INTEGRAZIONI
STUDIO PRELIMINARE AMBIENTALE

Procedura di Verifica di Assoggettabilità a V.I.A.
Ai sensi dell'art. 20 del D.Lgs. 152/2006 e
ss.mm.ii.

Impianto di recupero rifiuti speciali non pericolosi
Aumento quantitativi

La presente relazione costituisce integrazione allo Studio Preliminare Ambientale così come da richiesta pervenuta dalla Provincia di Vicenza in data 11 settembre 2020 e riferita alla procedura di Verifica di Assoggettabilità a V.I.A. richiesta dall'azienda ECO BORTOLI S.R.L. di poter aumentare il quantitativo annuale di rifiuti trattabili ed i quantitativi in stoccaggio nel sito operativo di via Cornoledo di Sopra nel comune di Camisano Vicentino (VI).

Tav. 2.1 B (Carta della fragilità)

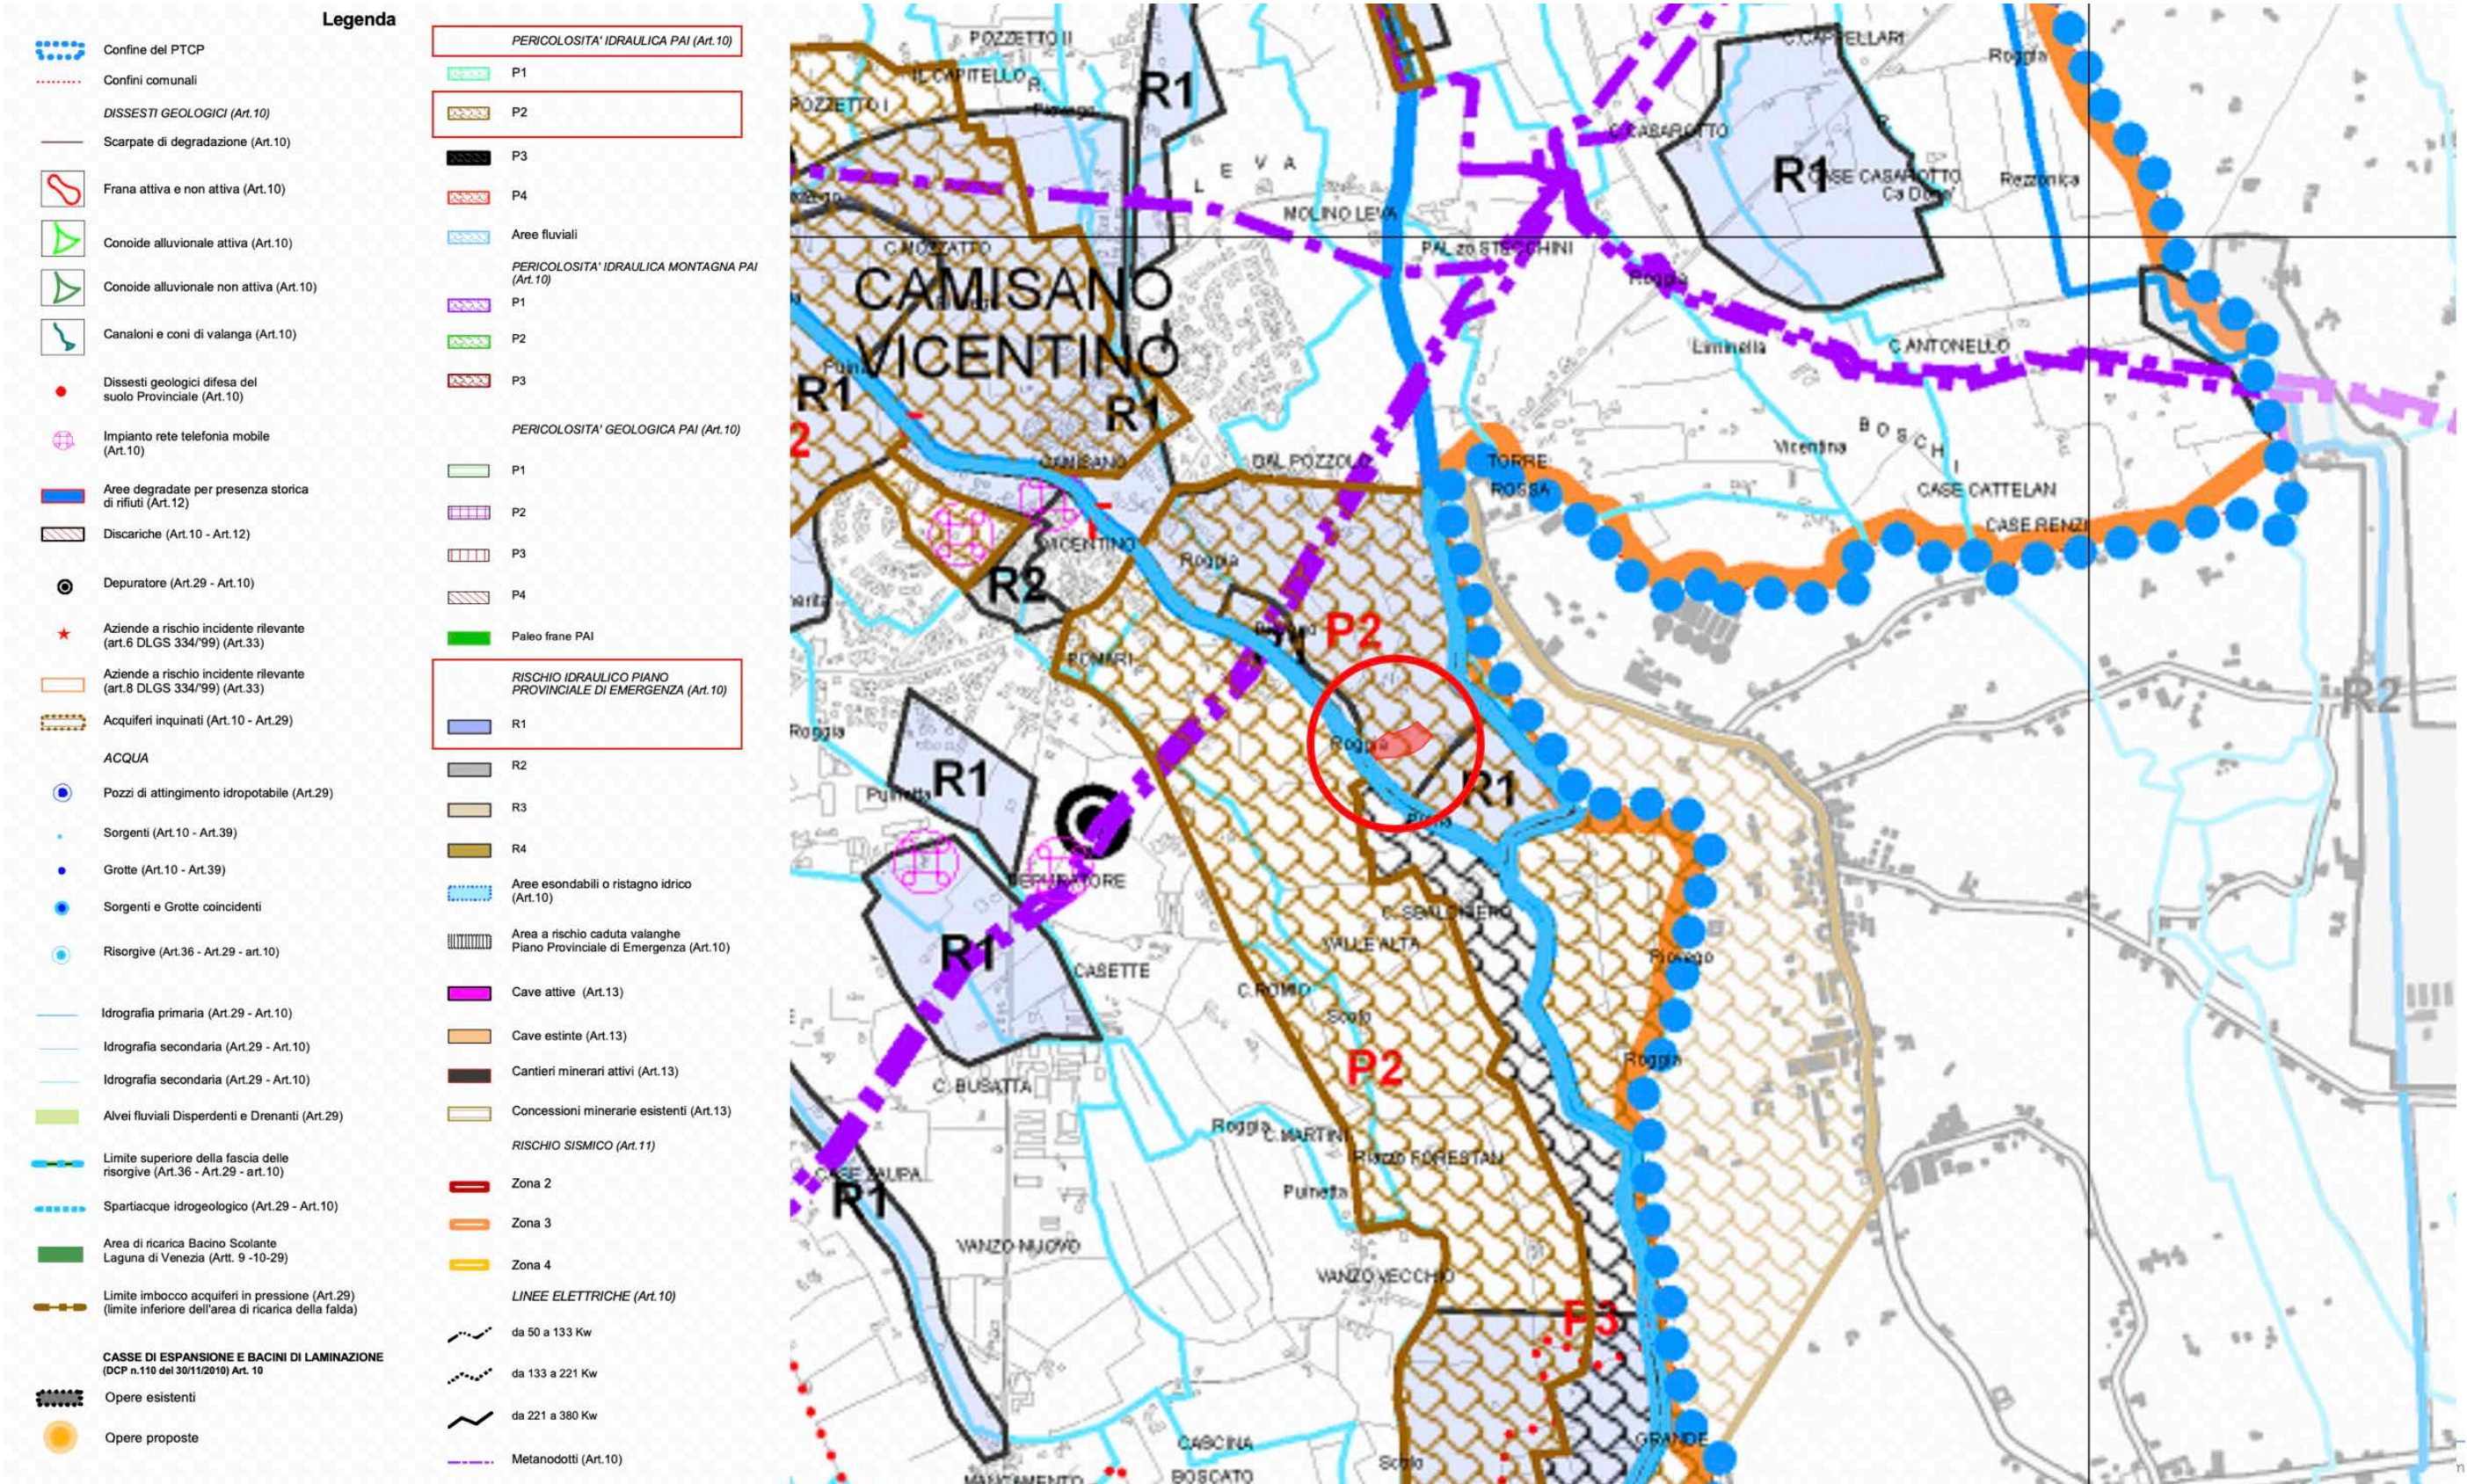
Tav. 2.1 b (Carta della fragilità).

Secondo la Tav. 2.1 B (Carta della fragilità), l'area ricade nelle seguenti perimetrazioni:

- Pericolosità idraulica "P2" PAI (Art. 10);
- Area a rischio idraulico moderato "R1" risultante dal Piano Provinciale di Emergenza;

A tale proposito, si evidenzia che il Comune di Camisano Vicentino, nella cartografia e nelle NTA del PAT e del PI ha approfondito tali tematiche, pertanto lo SPA ha analizzato la cartografia comunale essendo più dettagliata ed aggiornata, infatti il P.T.C.P. è stato approvato con Deliberazione di Giunta della Regione del Veneto n. 708 del 02/05/2012, mentre sia il Piano di Assetto Idrogeologico del bacino idrografico del fiume Brenta-Bacchiglione (P.A.I.) che il Piano di Assetto del Territorio (P.A.T.) del Comune di Camisano Vicentino (VI) sono aggiornati ed approvati rispettivamente dal DPCM 21/11/2013 (G.U. n.97 del 28/04/2014), e dal DECP n.22 del 28/02/2018, e precisano che l'area di progetto non ricade in zona P2 "Aree a media pericolosità", bensì in zona P1 "Aree a moderata pericolosità".

Tav. 2.5 (Carta del Rischio Idraulico)

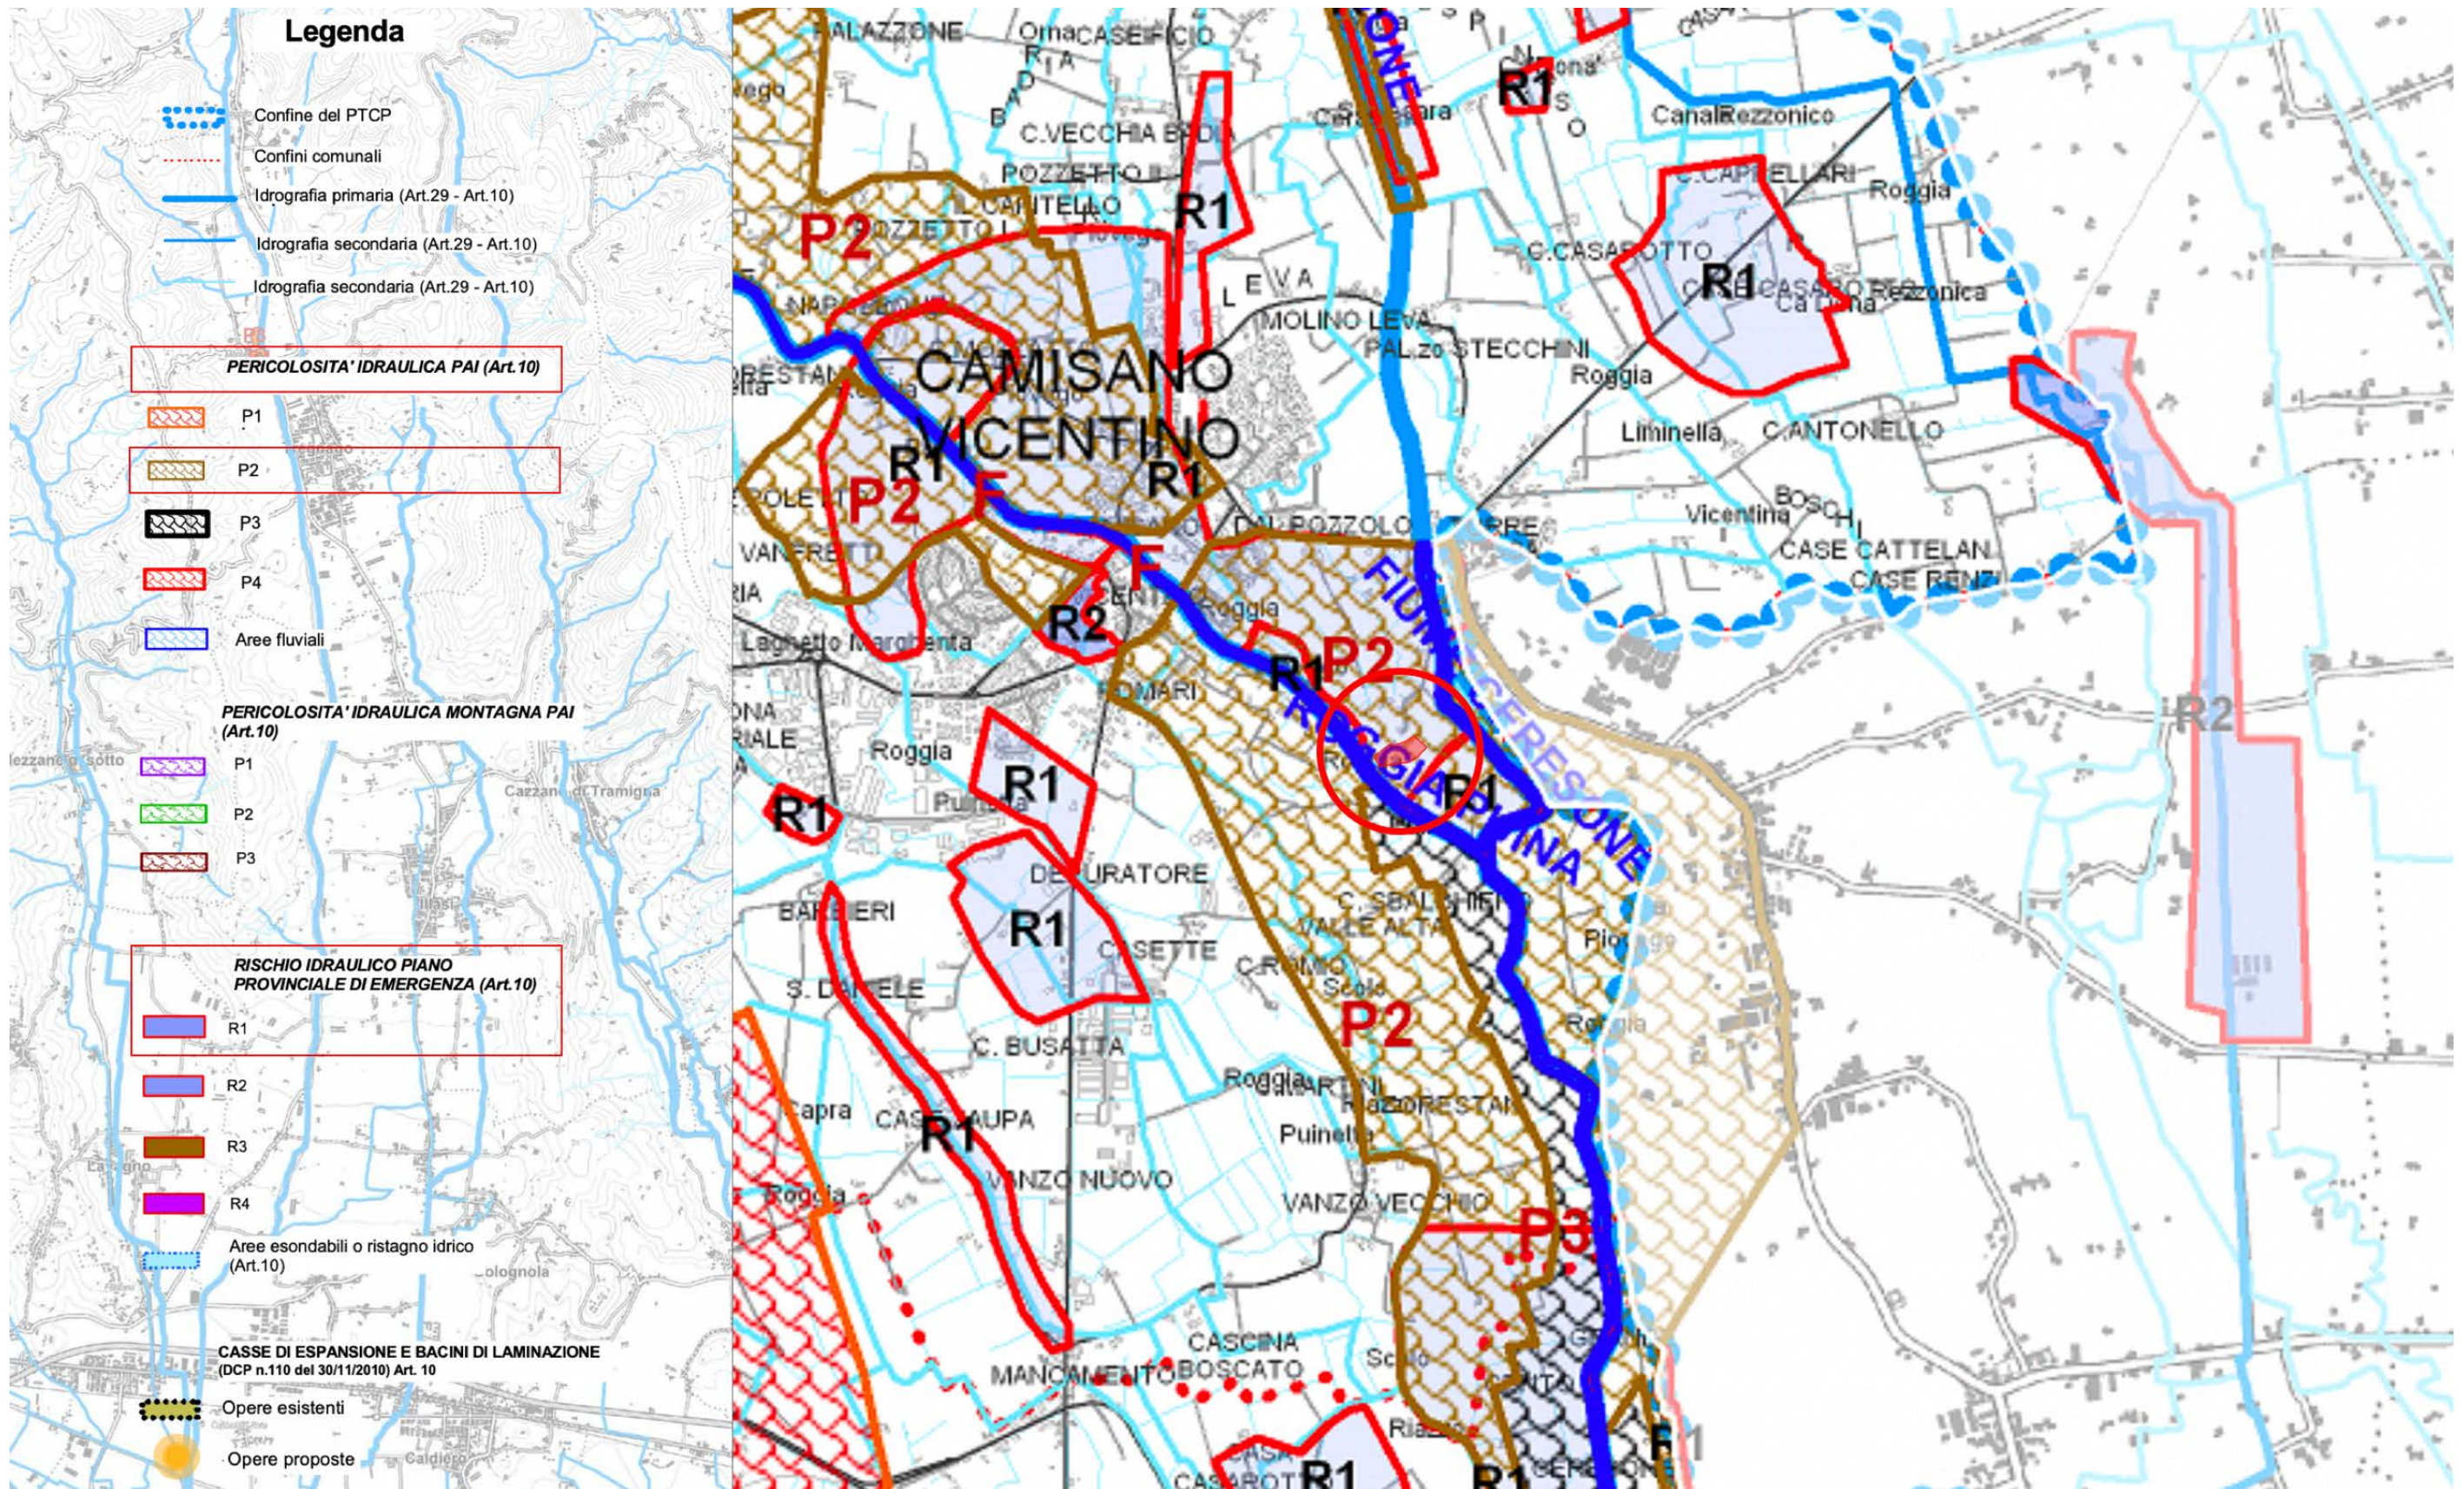
Tav. 2.5 (Carta del rischio idraulico).

La *Tav. 2.5 (Carta del Rischio Idraulico)*, riporta le medesime informazioni della Tavola precedentemente riportata. Valgono anche per quest'ultima le medesime considerazioni riportate per il precedente elaborato.

In merito alle tematiche idrauliche illustrate, gli argomenti sono stati approfonditi nel paragrafo 4.2 "Scarichi Idrici" dello SPA in cui è stato descritto lo stato dell'area e sono state descritte le soluzioni di progetto idraulico ed è stata allegata apposita Relazione specialistica corredata dagli elaborati tecnici.

Tav. 3.1 B (Carta del Sistema ambientale)

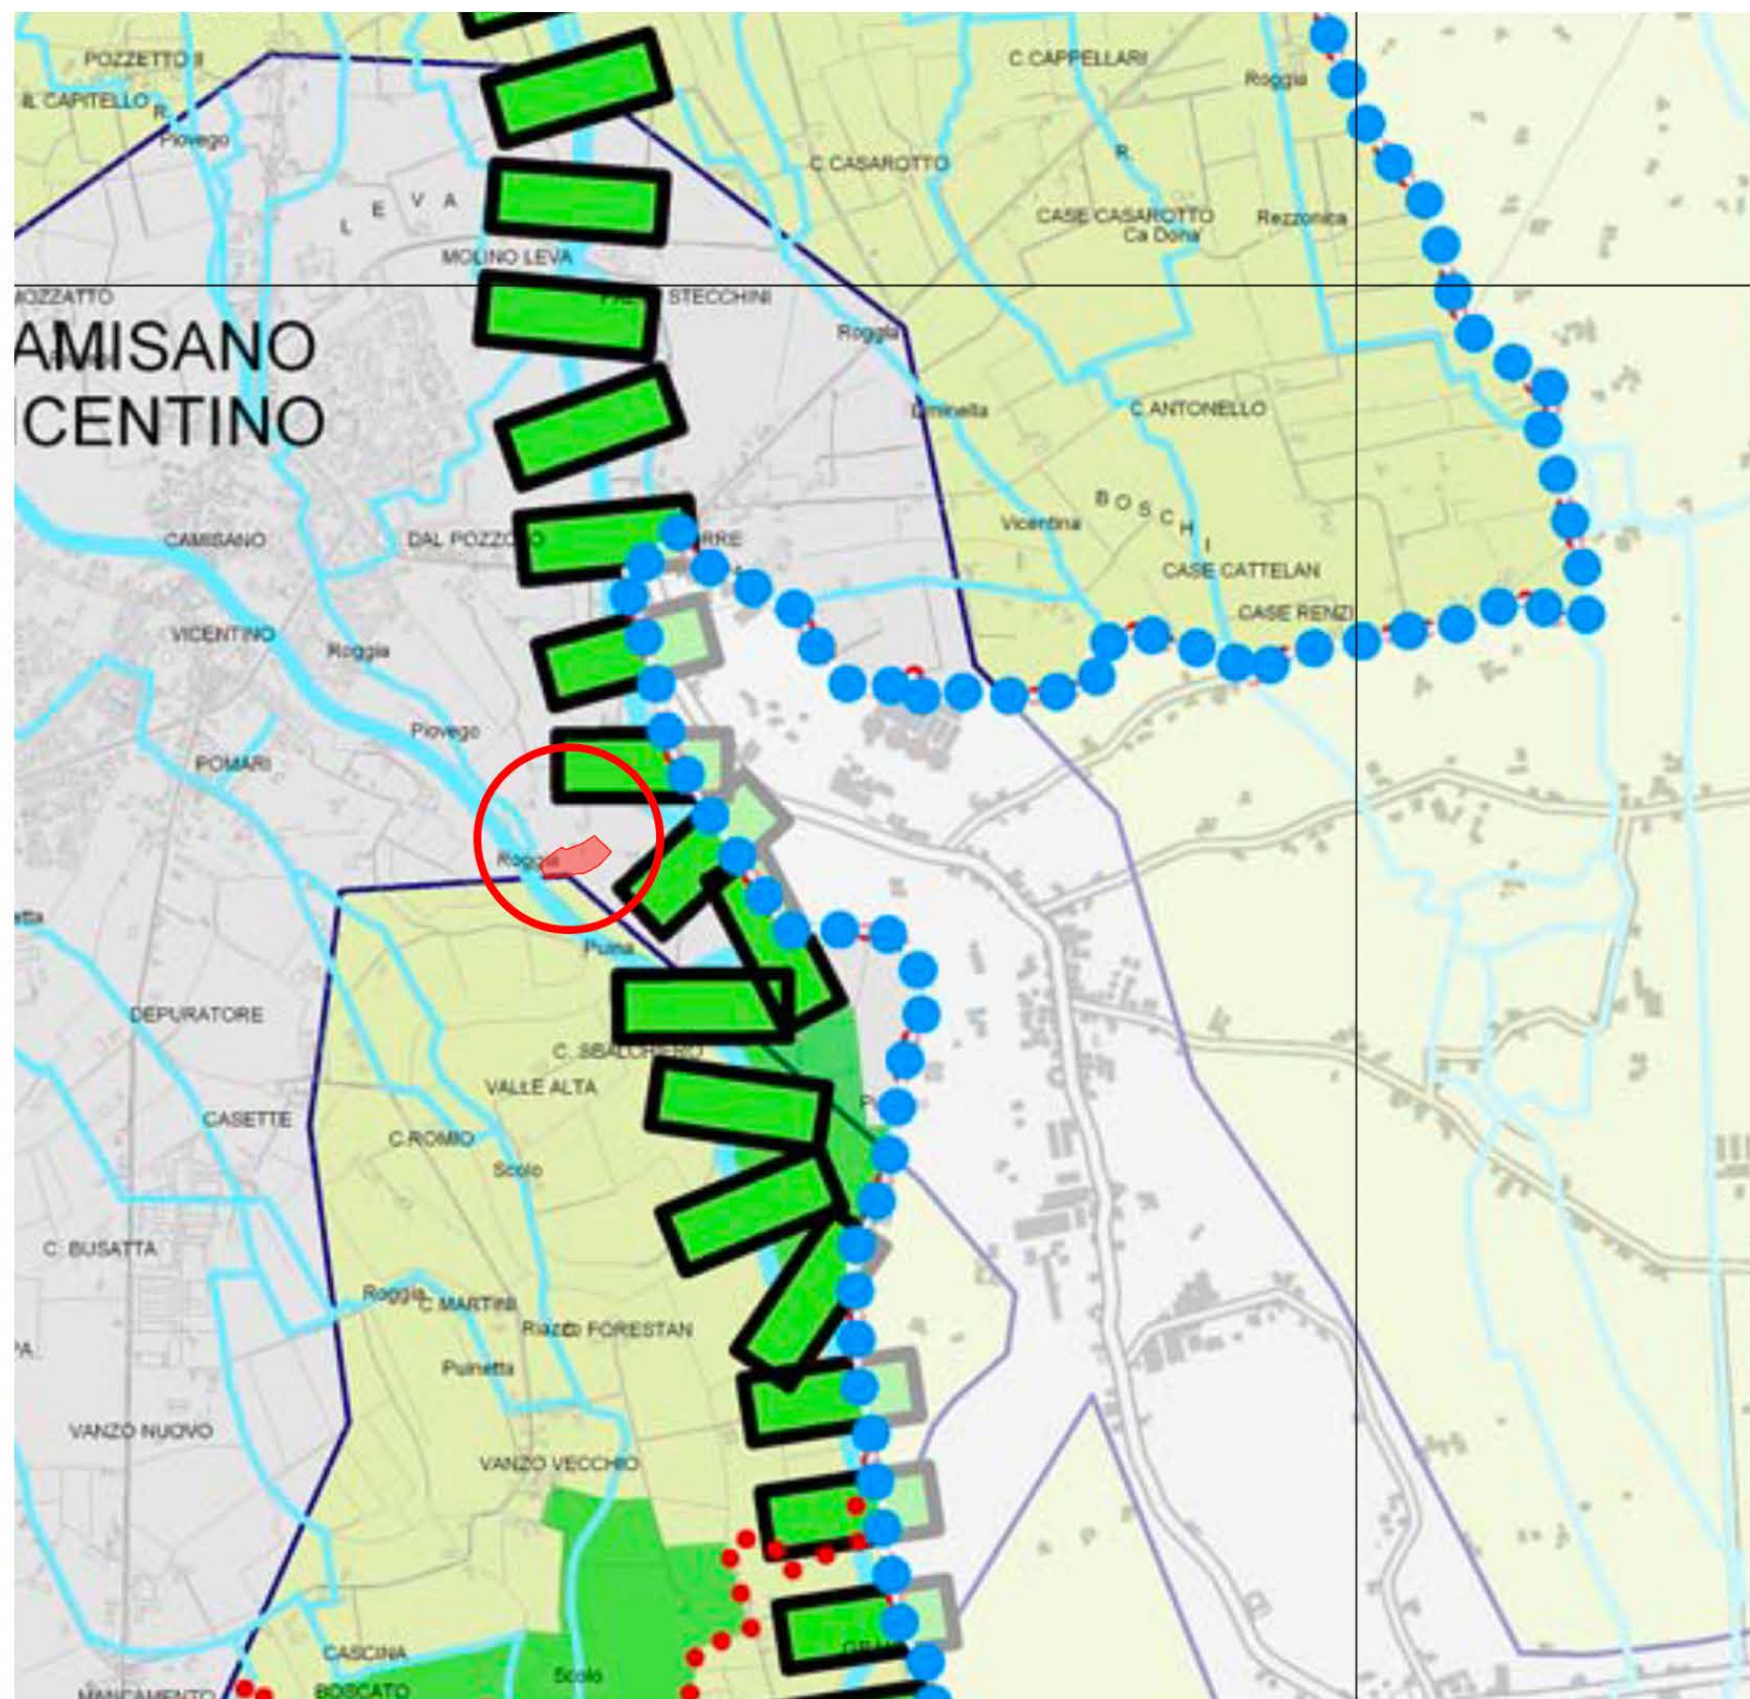
Tav. 3.1 b (Sistema ambientale).

La Tav. 3.1 B (*Carta del Sistema ambientale*) mostra che l'area oggetto di studio è situata nei pressi di un corridoio ecologico principale (Art.38), collocato comunque a circa 170 m dalla stessa.

Inoltre essa mostra chiaramente che l'area ricade nella seguente classificazione:

- Area agropolitano (Art.24)

Si precisa che gli articoli delle Norme Tecniche del P.T.C.P., cui si fa riferimento nella legenda della tavola precedentemente riportata, non riportano alcun tipo di prescrizione applicabile all'area oggetto di studio.
